**AVIS RELATIF À LA PROTECTION
CONTRE LES EVENTUELS EFFETS NOCIFS ET NUISANCES
PROVOQUÉS PAR LES RAYONNEMENTS NON IONISANTS
GÉNÉRÉS PAR DES ANTENNES ÉMETTRICES STATIONNAIRES**

Commune : SPRIMONT - Exploitant : PROXIMUS

Référence exploitant : 41SPI_01

Rapport n° 43 / 2026

Carte :

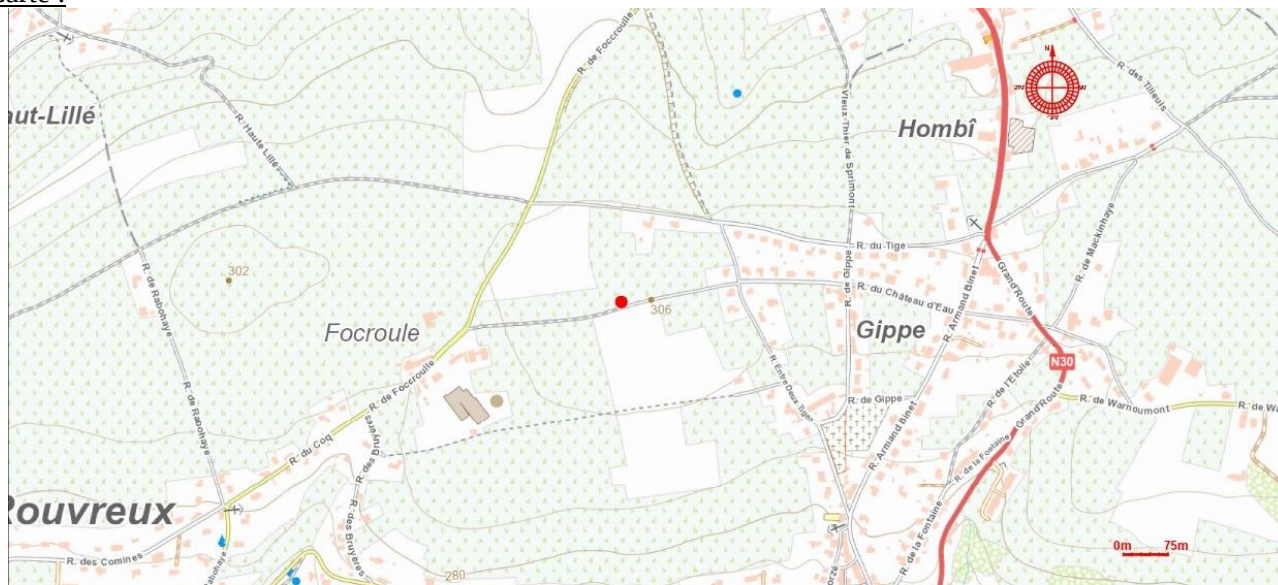
En ce qui concerne les antennes de l'installation mentionnées dans le tableau 1, la distance maximale à laquelle la limite pourrait être atteinte, à l'extérieur, est égale à 80,0 m. S'il n'y a pas de LS à une distance inférieure, les antennes respectent forcément la limite d'immission.

Dans le cas des LS situés à l'intérieur des bâtiments, une atténuation d'obstacle est prise en compte et il en résulte que la distance maximale à laquelle la limite pourrait être atteinte se réduit à 58,1 m.

Figure 2 : Vue en plan des installations d'antennes dans un rayon de 300 mètres autour de l'installation faisant l'objet de la demande d'avis

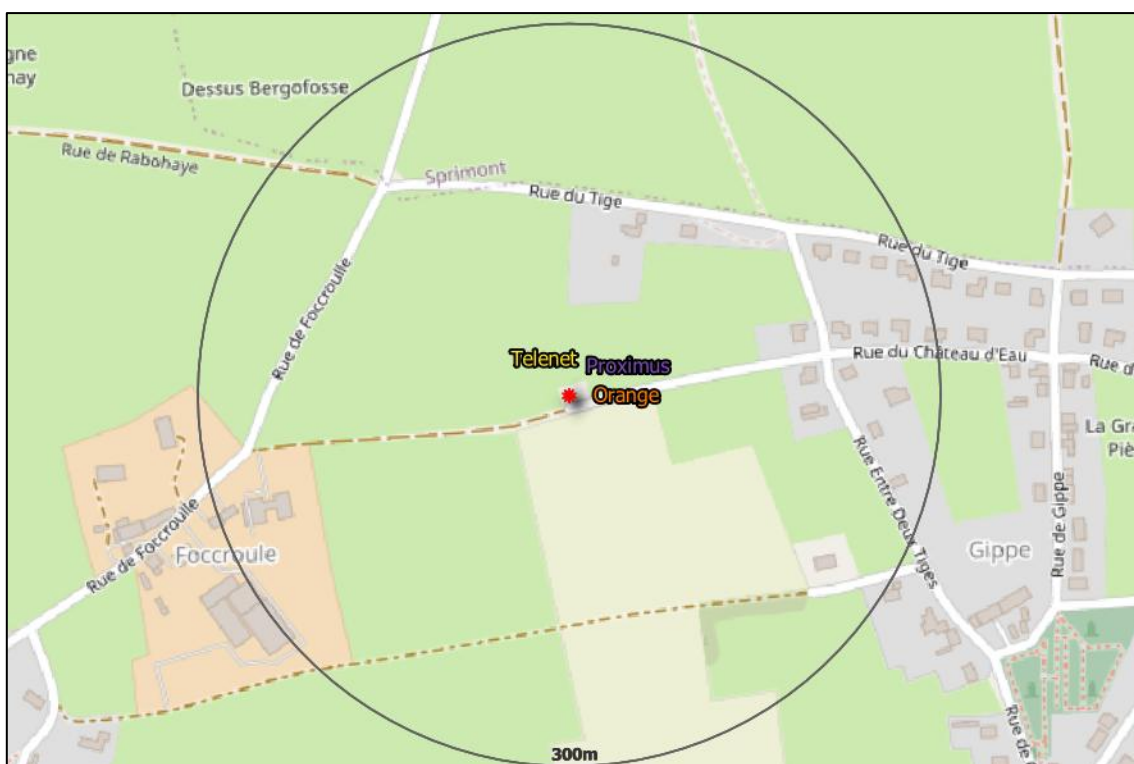
Le plan en projection verticale de la figure 2 indique la localisation des installations d'antennes émettrices stationnaires visées par le décret et situées dans un rayon de 300 mètres autour de l'installation référencée dans le paragraphe 2 et localisée au centre du cercle. Les données de localisation de ces antennes et les avis correspondant sont accessibles via le cadastre en ligne des antennes émettrices stationnaires⁸. Les installations prises en compte dans l'évaluation du respect de la limite cumulative sont les installations d'antennes émettrices déclarées en service par l'exploitant à la date du présent avis, à l'exception de l'installation référencée dans le paragraphe 2 et éventuellement d'autres installations ayant fait l'objet d'une demande d'avis à la même date et qui sont situées à l'intérieur de la zone de 300 mètres de rayon.

Compte tenu des considérations ci-dessus, il apparaît que l'intensité du rayonnement électromagnétique généré, dans les lieux de séjour situés dans un rayon de 300 mètres autour de l'installation référencée dans le paragraphe 2, par l'ensemble des antennes émettrices stationnaires de l'ensemble des exploitants du même site d'antennes émettrices stationnaires respecte la limite fixée à l'article 4, § 2 du décret.
